Avis IRSN N° 2014-00432

Objet : Réacteurs électronucléaires - EDF

Tenue au séisme des ancrages des réservoirs RIS 004 BA des paliers CP0 et CPY

figure1 Ancrages d'un réservoir RIS 004 BA.

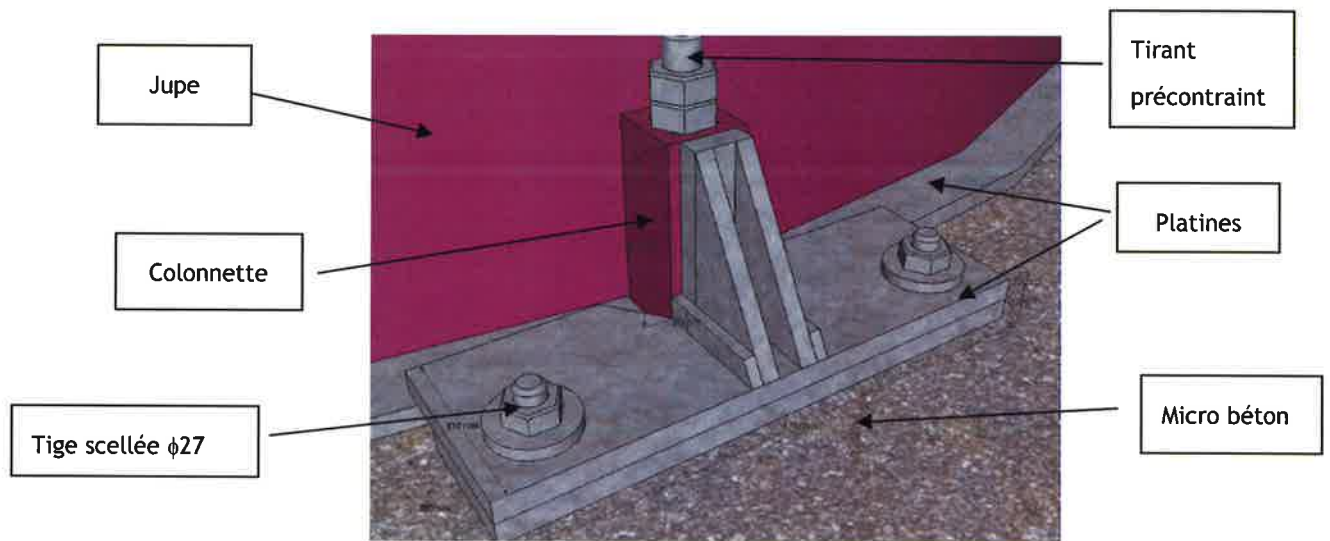
Par ailleurs, l'IRSN note l'absence de vérification de la rigidité des colonnettes et de la couronne d'ancrage. Pour éviter un effet de levier et une mise en flexion des tiges, la vérification de la rigidité des colonnettes et le bon contact mécanique d'une part entre les plaques en acier (colonnettes et platines) et les rondelles des tirants, d'autre part entre la plaque et le béton, est nécessaire. A cet égard, EDF indique que les vérifications réalisées ont été volontairement limitées à l'étude des tirants et que la résistance des colonnettes et de leur soudure sur la jupe support et sur les platines n'a pas été étudiée.

Observation n°1 : EDF devrait prendre en compte pour le calcul des efforts dans les tirants, les effets cumulés des directions horizontales du séisme et les contraintes parasites de torsion, et vérifier la résistance des colonnettes et de leurs joints soudés sur la jupe support et sur les platines.

figure2 Renforcement de la tige défectueuse du réservoir 1RIS 004 BA de Gravelines.

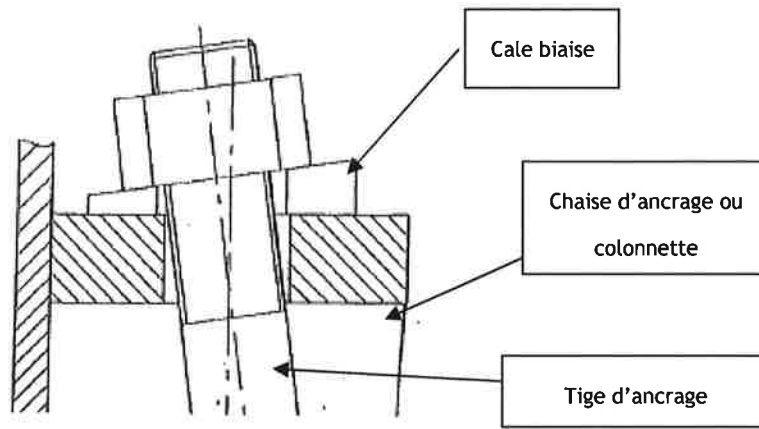
Pour ce qui concerne le réservoir RIS 004 BA du réacteur n° 1 de Gravelines, EDF retient de renforcer l'ancrage défectueux par la mise en place d'une clame soudée au réservoir et ancrée au génie civil à l'aide de deux tiges filetées précontraintes de diamètre 27 mm, scellées dans du micro béton (voir figure 2 en annexe 2). L'IRSN n'a pas de remarque sur la justification de l'ancrage renforcé mais note que la suffisance de la rigidité de la colonnette qui doit assurer le transfert des efforts jusqu'aux ancrages et celle des contrôles des joints soudés n'a pas été vérifiée. Ces points sont repris dans les observations n° 1 et n° 4 formulées en annexe 2.

Observation n°4 : EDF devrait préciser les contrôles effectués sur les joints soudés des ancrages du réservoir RIS 004 BA du réacteur n°1 de Gravelines.
